**Avis délibéré de la Mission régionale d'autorité environnementale
(MRAe) de Nouvelle-Aquitaine sur le projet de mise en
compatibilité par déclaration d'utilité publique du plan local
d'urbanisme intercommunal de Bordeaux Métropole relative au
projet d'aménagement de Mérignac-Soleil (33)**

n°MRAe 2022ANA113

dossier PP-2022-13161

Porteur du Plan : Préfecture de la Gironde

Figure 4: Localisation des « voisinées » et secteurs de constructibilité (rapport de présentation, p.36)

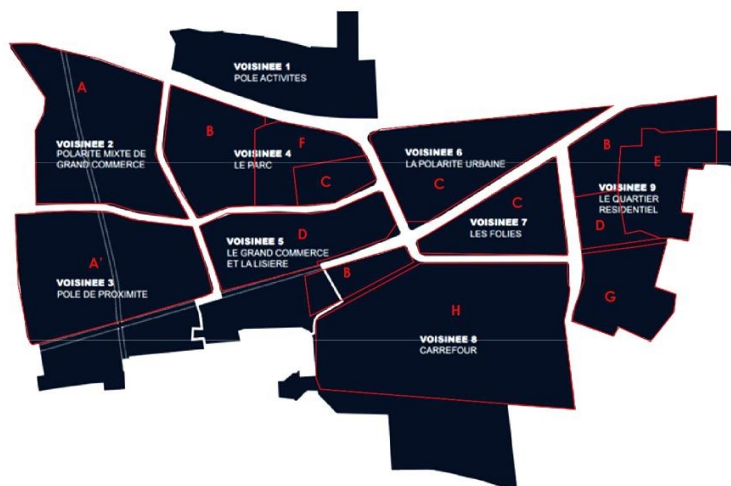
implantation de la cour de récréation du groupe scolaire prévu au sein de la voisinée n°6 éloignée des axes routiers, ou déconseillant toute programmation de sites sensibles¹² au sein de la voisinée n°7.

Figure 7: Zonages **après** mise en compatibilité du PLUi (Évaluation environnementale, p.126)

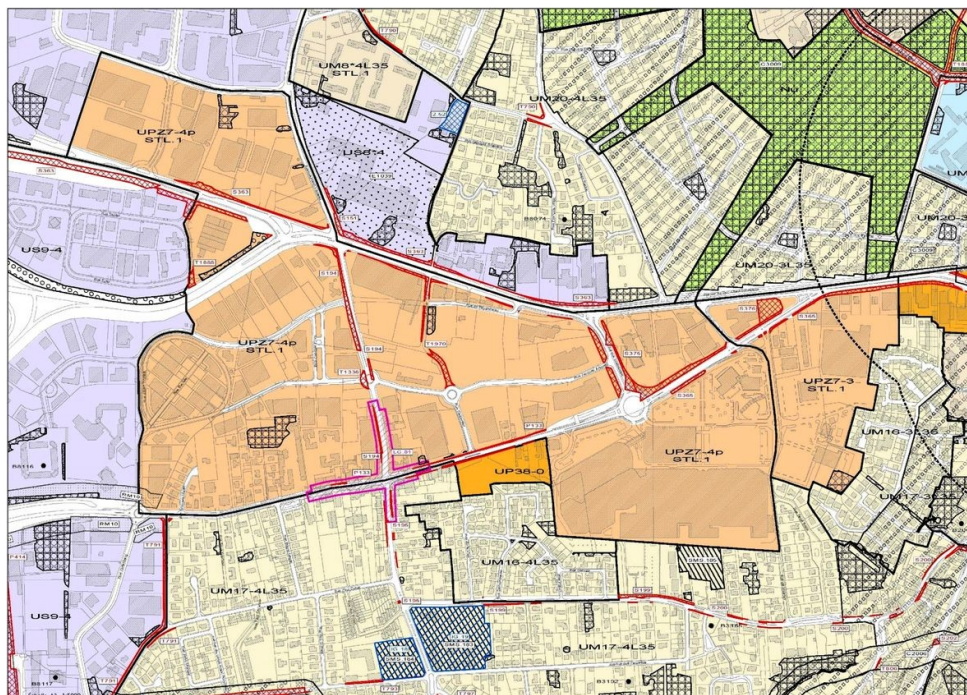
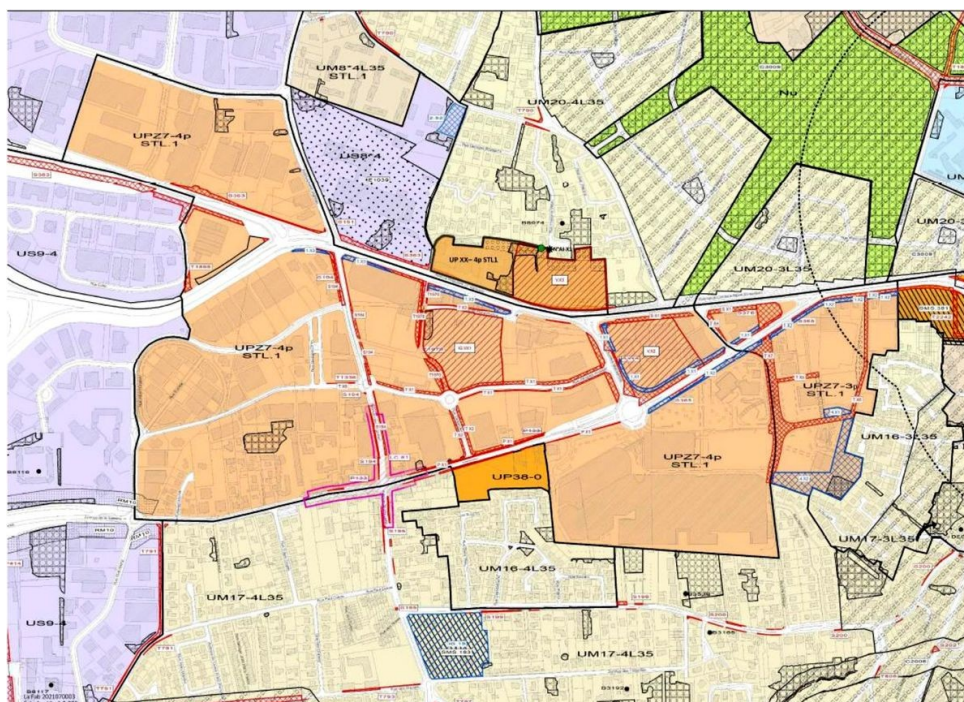
La MRAe constate néanmoins que les règles en vigueur au sein des zonages UM17 et UM20, qui jouxtent l'opération au nord et au sud de Mérignac Soleil, imposent un recul du bâti de 5,00 mètres, supérieur à celui fixé au sein du nouveau règlement de la zone UPZ7.

Les règles de recul proposées au sein de la zone UPZ7 s'avèrent moins ambitieuses que celles en vigueur au sein des zones UM17 et UM20 limitrophes. La MRAe estime qu'un recul de 2,50 mètres est insuffisant pour contribuer à la réduction de l'incidence sonore des voies et demande de le réexaminer.

Figure 8: Mesures renforçant la végétalisation et la trame verte du secteur de Mérignac Soleil (rapport de présentation, p.48)

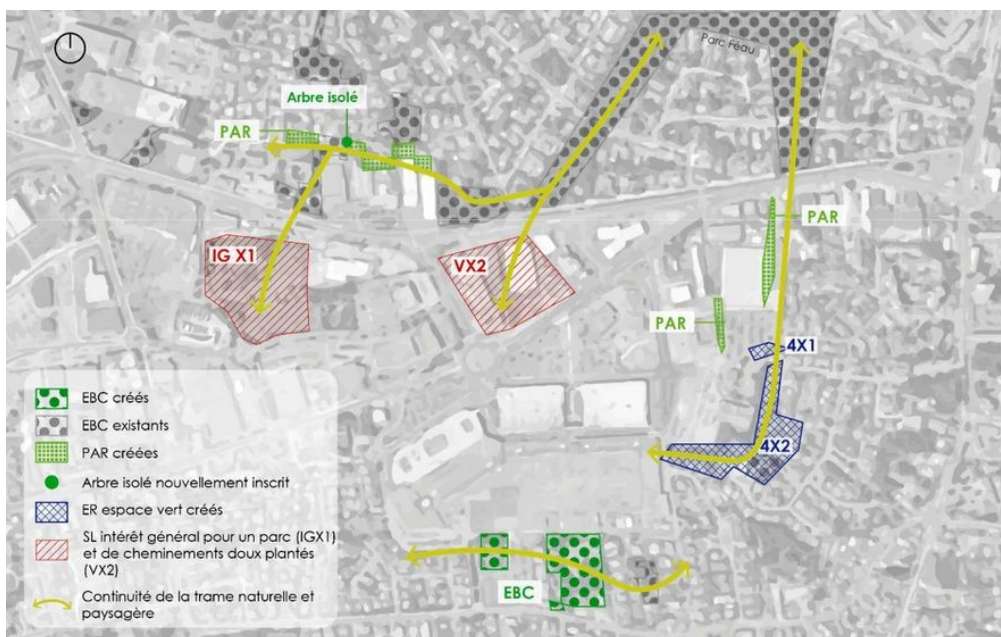
Ces mesures permettent, selon le dossier, une augmentation des emprises en pleine terre de 15,7 % (état initial) à 20,6 % minimum. Cependant, le rapport ne justifie pas les objectifs différenciés d'emprises en pleine terre retenus selon les secteurs de constructibilité.

La MRAe recommande de démontrer dans le dossier que les proportions d'espaces en pleine terre retenues sont cohérentes avec les objectifs de dés-imperméabilisation du site, et de justifier la mise en place d'emprises en pleine terre différentes suivant les secteurs de constructibilité de la zone UPZ7.
